# Hodnocení vedoucího diplomové práce

Název práce: 3D MODEL VYBRANÉHO OBJEKTU

Autor práce: Bc. Michal Jirásek

Budova P4 zezadu – stínovaný model

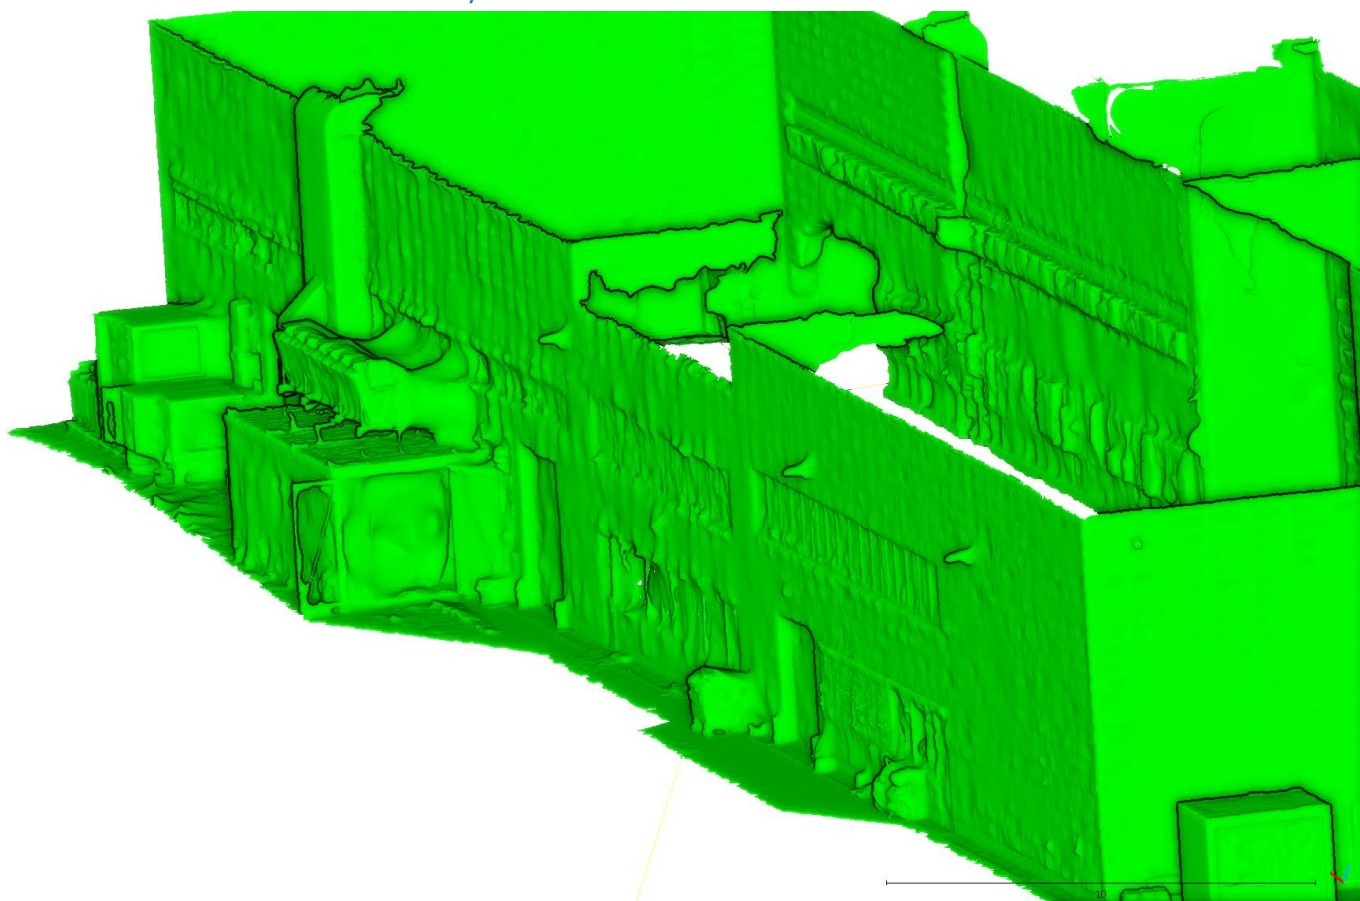
**Předložený model je nekvalitní, obsahuje „díry“ a je deformovaný.** Deformace modelu (běžně např. 0,2 metru) jsou větší než očekávatelné vzhledem k velikosti GSD (autor deklaruje 4 mm), jsou také větší než akceptovatelné pro možné účely využití tohoto modelu. Náhledy stínovaného a texturovaného modelu reprezentující výše uvedené nedostatky jsou přiloženy. Požadavky zadání byly splněny pouze částečně. Autor měl dle zadání a pokynů vedoucího vyhotovit prezentovatelný 3D model, otestovat jeho přesnost a tento model vhodným způsobem vizualizovat. Nebyly splněny následující požadavky.

- **Kvalita modelu je špatná a pro prezentační účely je model nepoužitelný.** Autor všechny problémové části modelu dostatečně nenasnímkoval, nedoměřil, problémy

## Vstup do budovy P4 – stínovaný model

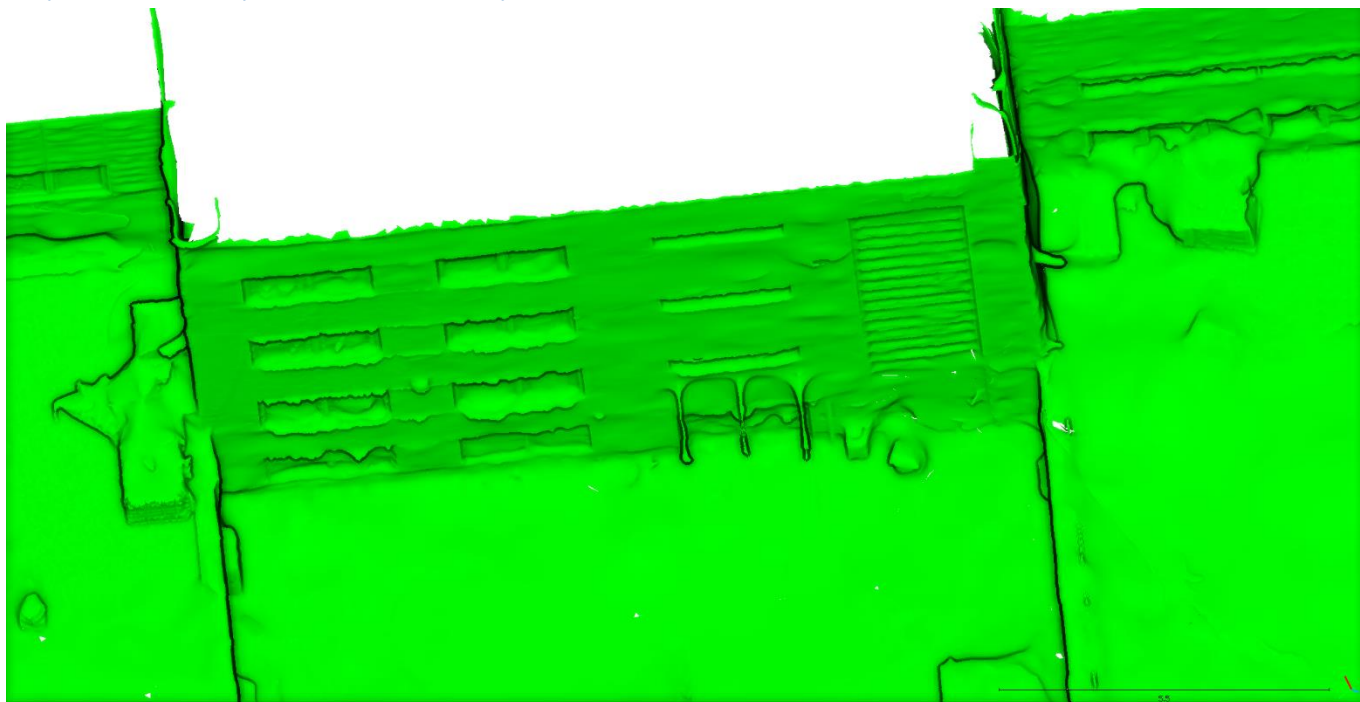
Bílé plochy odpovídají „dírám“ v modelu

## Vstup do budovy P4 – texturovaný model

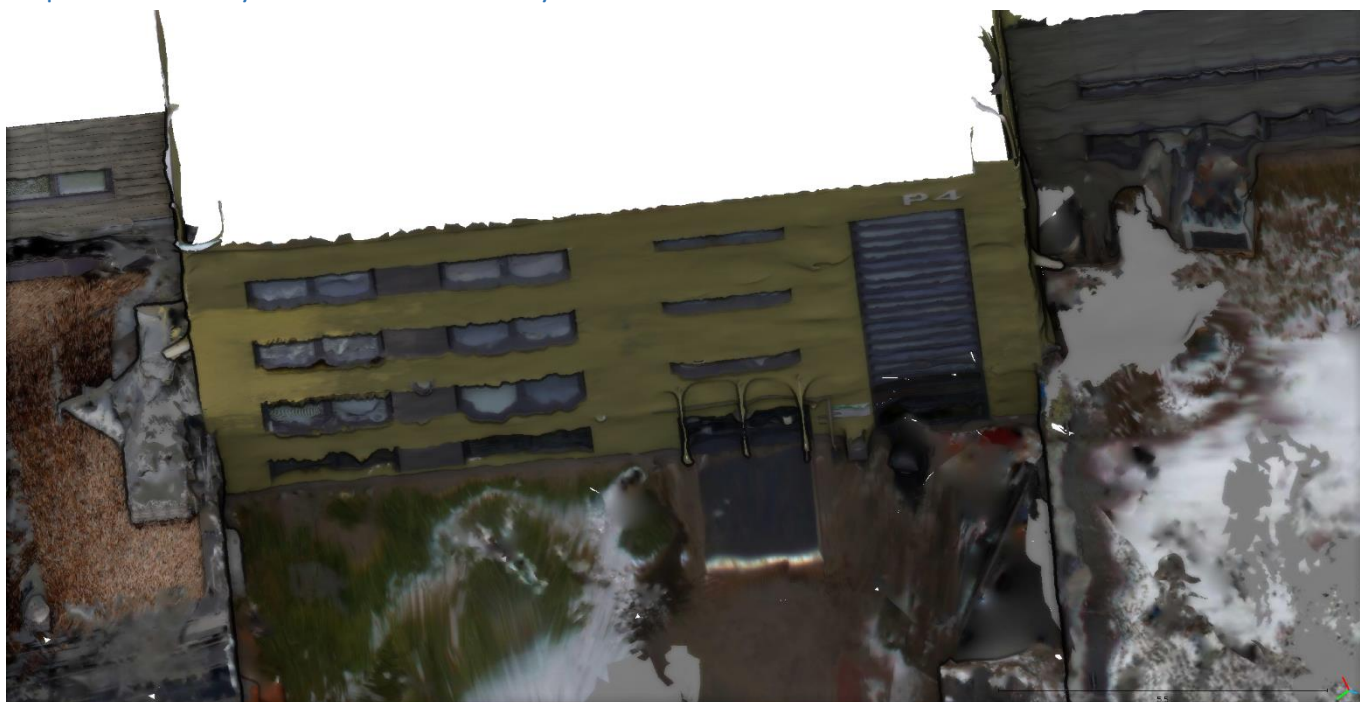
Bílé plochy v textuře odpovídají „dírám“ v modelu

## Severozápadní terasa – stínovaný model

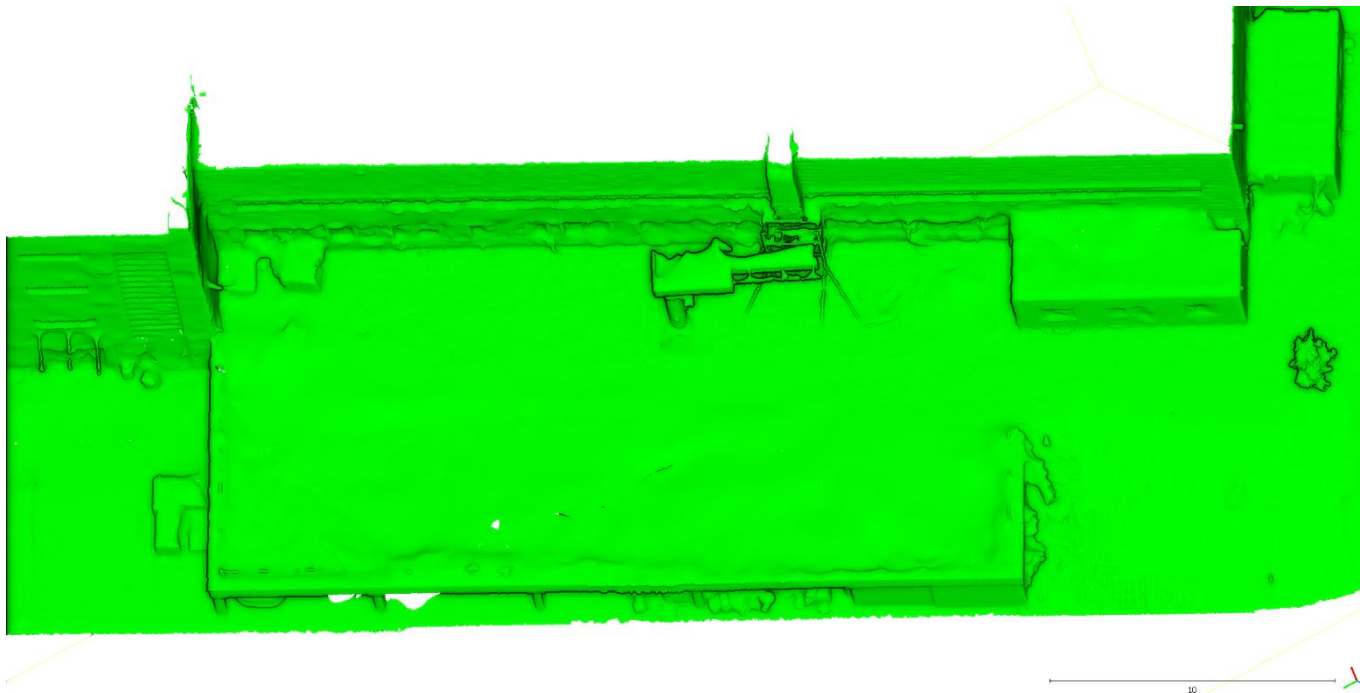
Bílé plochy odpovídají „dírám“ v modelu.

## Severozápadní terasa – texturovaný model

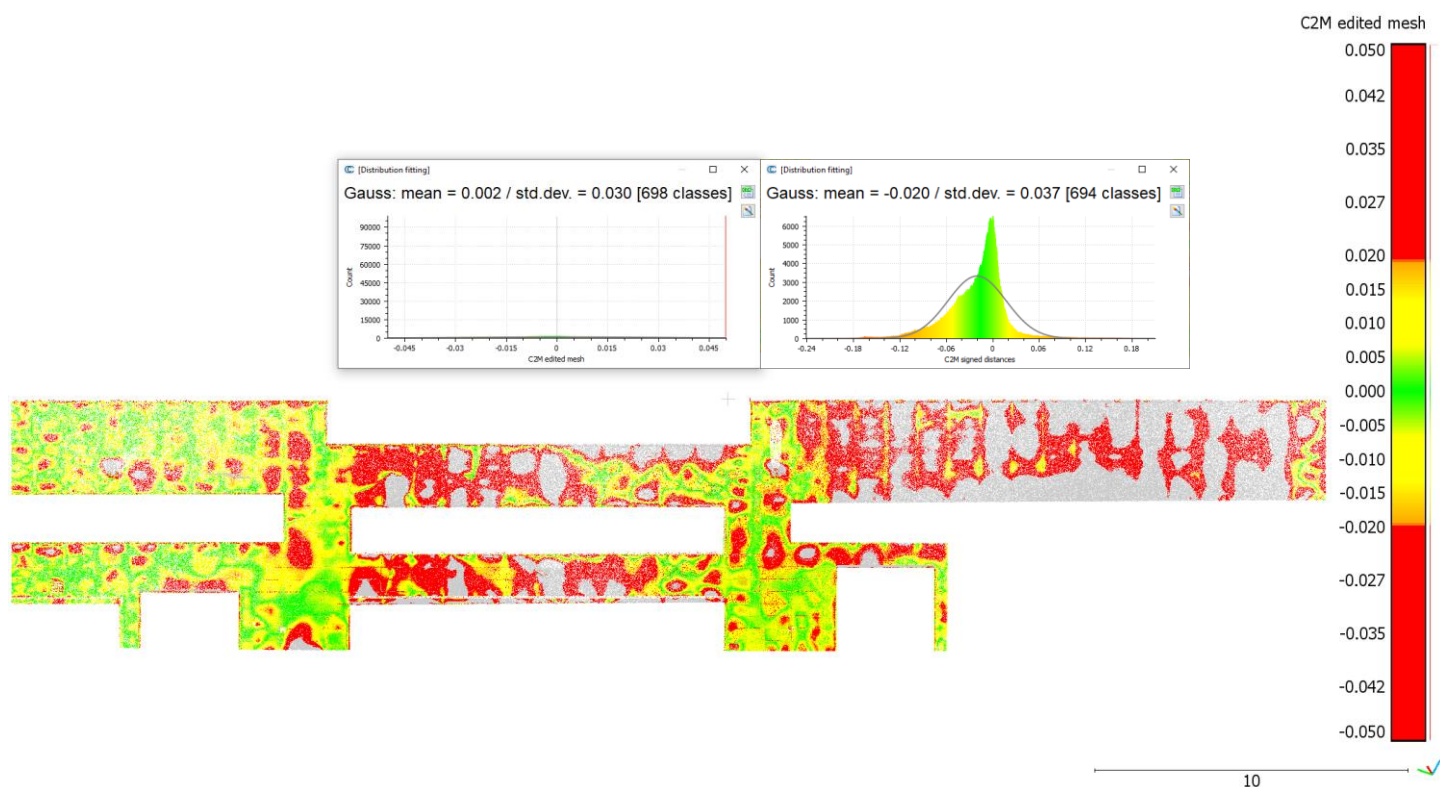
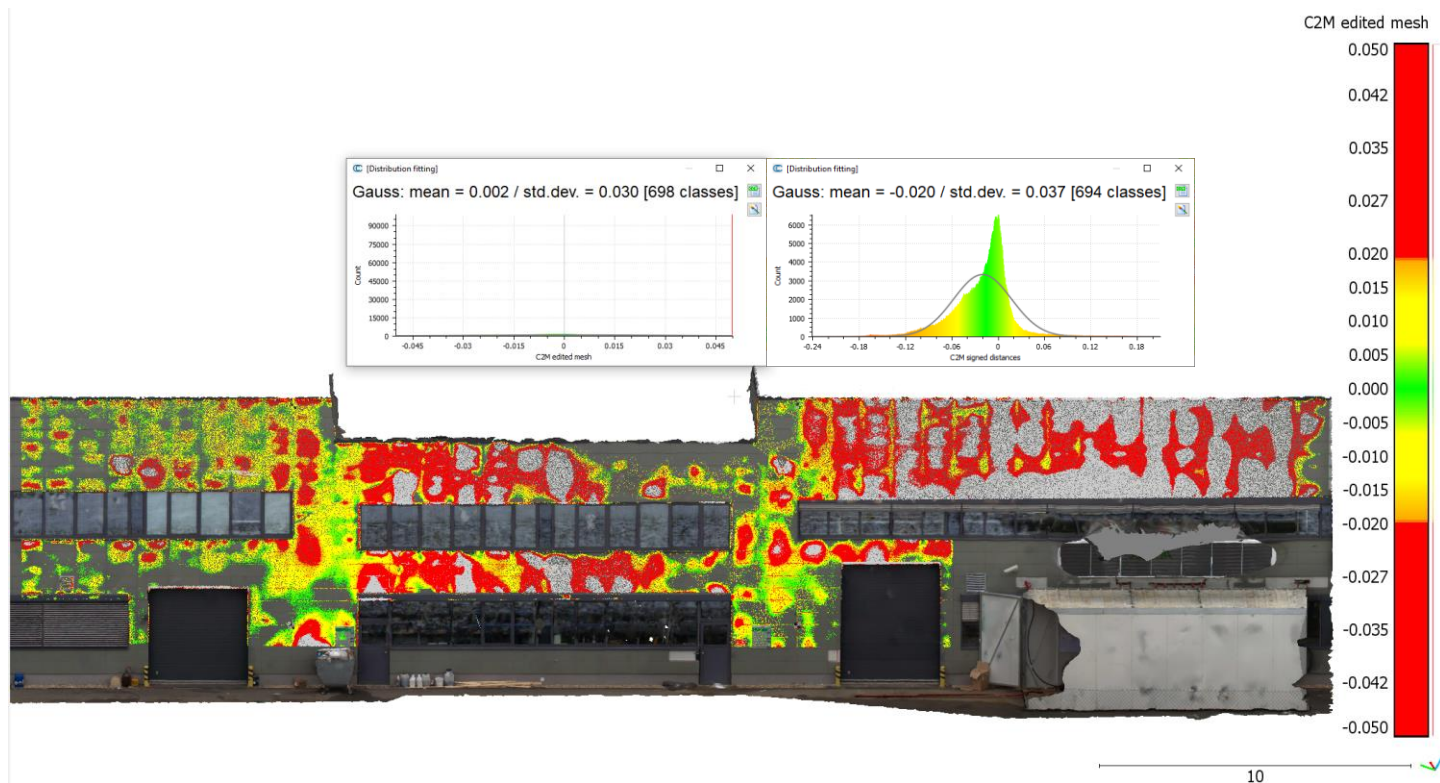
Bílé plochy v textuře odpovídají „dírám“ v modelu

# Alternativní vizualizace rozdílů modelu vůči referenčnímu mračnu TLS – vedoucí práce

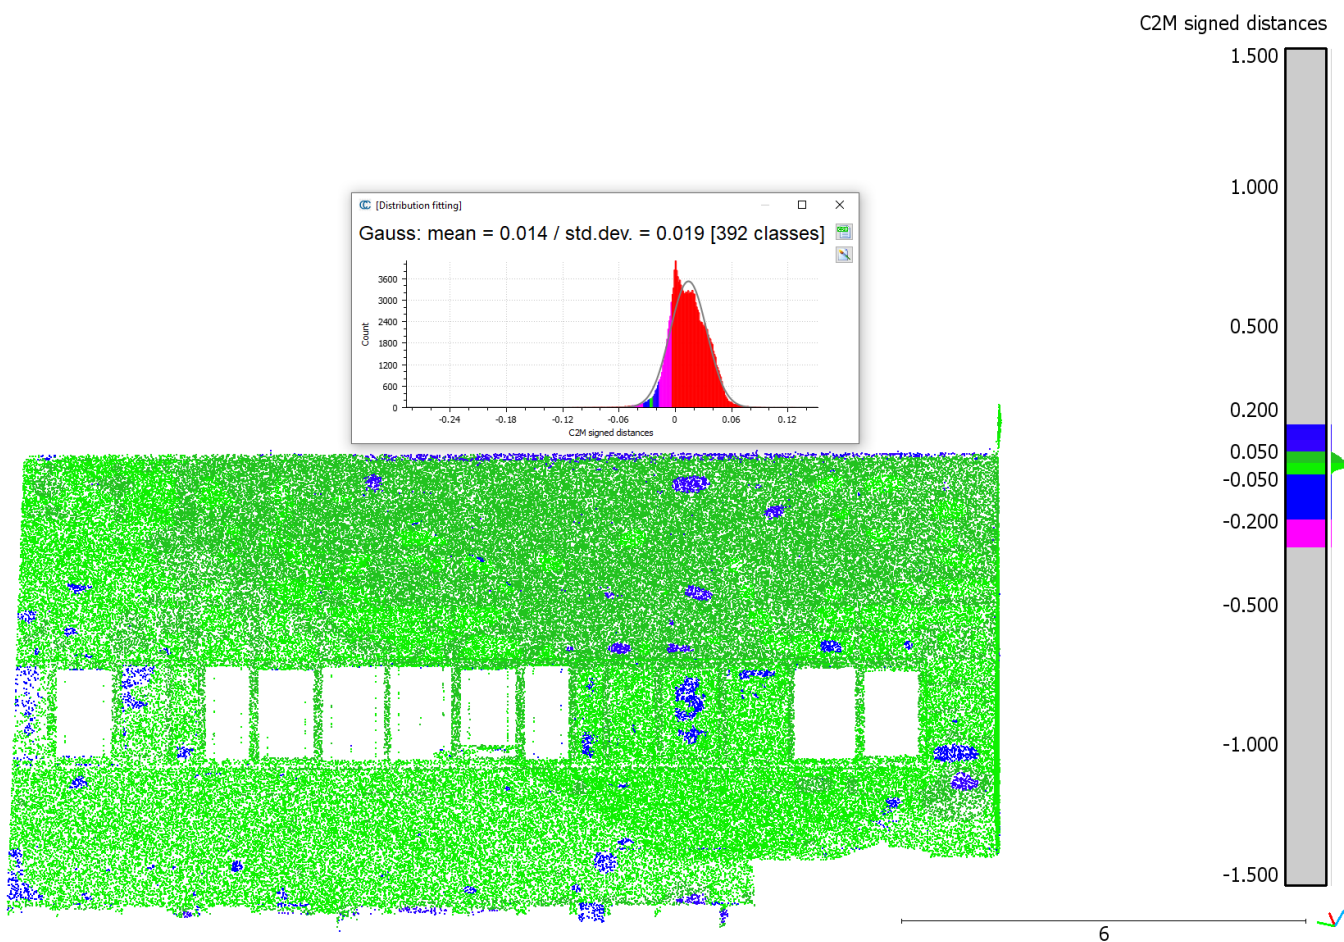
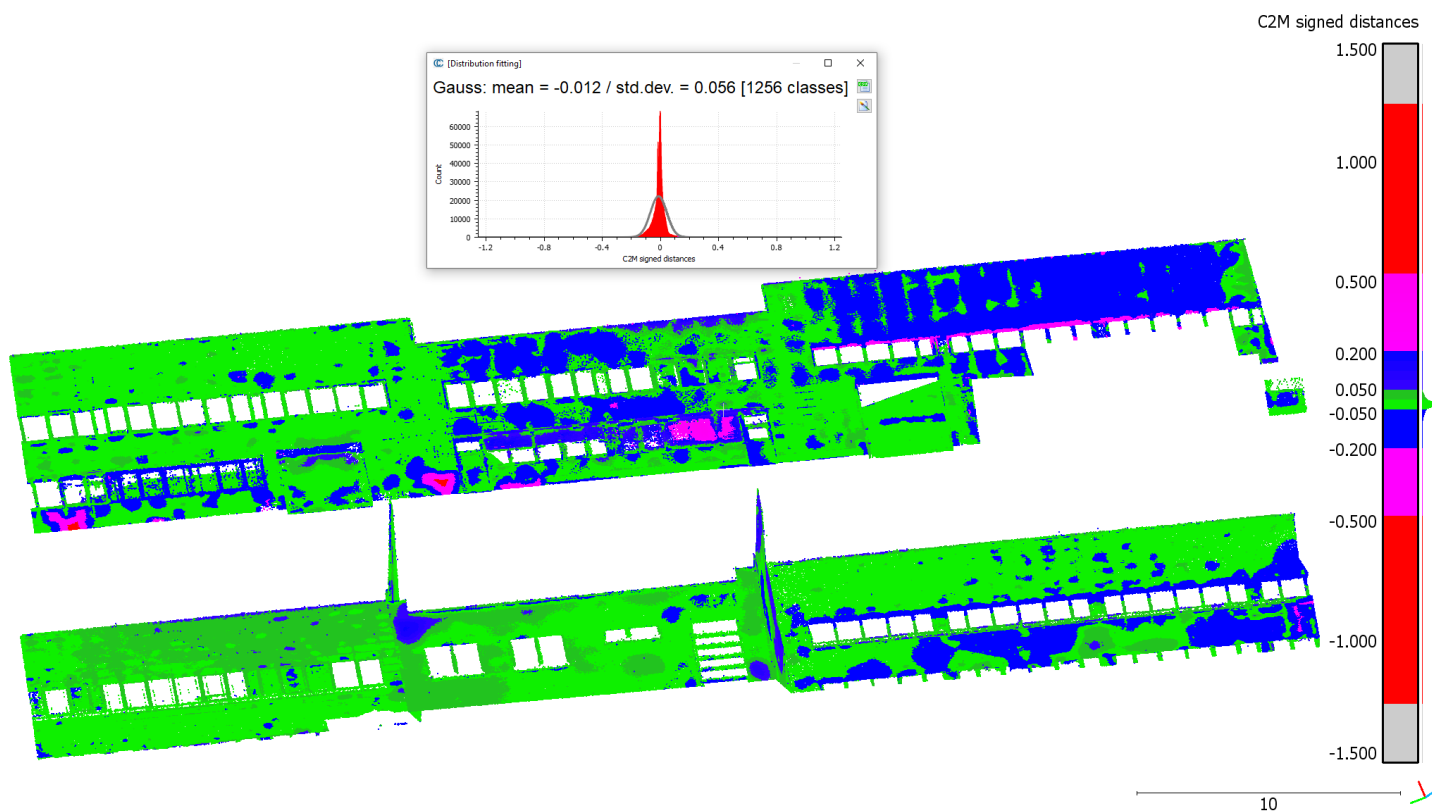
- **určité množství částí modelu je z porovnání odstraněno, aniž by se vždy jednalo o důvodné odstranění (např. u garážových vrat a nadzemních částí stěn budovy změnu polohy při snímkování oproti skenování nepředpokládám),**
- **zobrazený interval rozdílů je pouze od -5 cm do 5 cm, významná část modelu však vykazuje rozdíly podstatně vyšší. Předložená porovnání tak působí dojmem, že všechny „chyby“ modelu jsou menší než 5 centimetrů, což je v rozporu s realitou. Reálně se v modelu běžně vyskytují několikanásobně větší hodnoty chyb.** Informace o hodnotách rozdílů mimo uvedený interval nejsou k dispozici.

Mezi šedě zobrazenými body zůstávají nerozlišené hodnoty rozdílů i několika desítek centimetrů. Patrné jsou také plochy neodůvodněně vyloučené z porovnání (nadzemní části stěn budovy, vrata apod.). Aproximace normálního rozdělení vlevo obsahují autorovy hodnoty, tedy bez absolutních hodnot chyb nad 5 cm. Aproximace normálního rozdělení vpravo doplňuje vedoucí a obsahují všechny hodnoty z autora ořezaného výběru.

Patrný je masivní výskyt hrubých chyb, přesnost je evidentně o řád horší, než je autorem deklarováno.
